REPUBLICA DE COLOMBIA CORPORAÇIÓN AUTÓNOMA REGIONAL DEL ATLÁNTICO C.R.A.

AUTO No. 00003 94 2017

"POR MEDIO DEL CUAL SE HACEN UNOS REQUERIMIENTOS A LA EMPRESA ROTARY DRILLING TOOLS COLOMBIA CON NIT. 900.295.171-1"

REGISTROS DEL AGUA CAPTADA CORRESPONDIENTE AL SEGUNDO SEMESTRE DEL AÑO 2016.

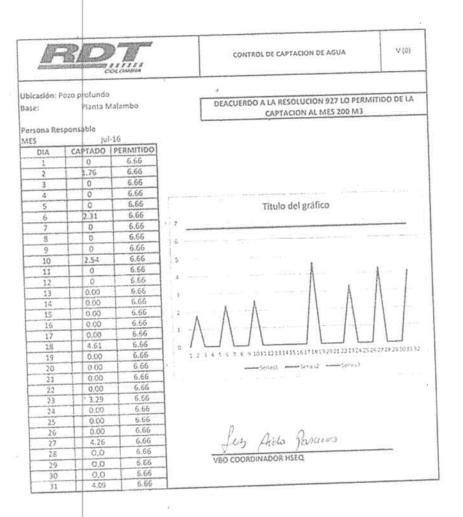
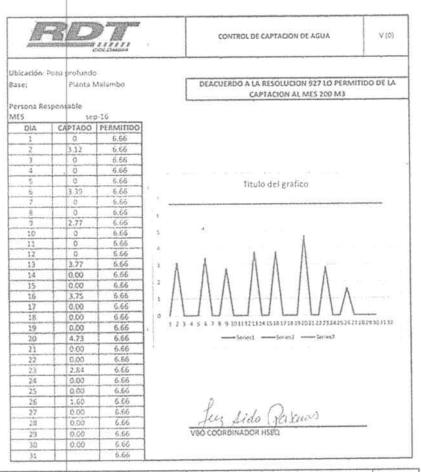
Consideración de la C.R.A.: De acuerdo a los registros del agua captada, los cuales corresponden al segundo semestre del año 2016, se puede establecer que la empresa se encuentra dando cumplimiento al caudal concesionado en el permiso de concesión de aguas subterránea otorgado por la Corporación Autónoma Regional del Atlántico, C.R.A., mediante Resolución No. 000972 del 21 de Diciembre de 2012.
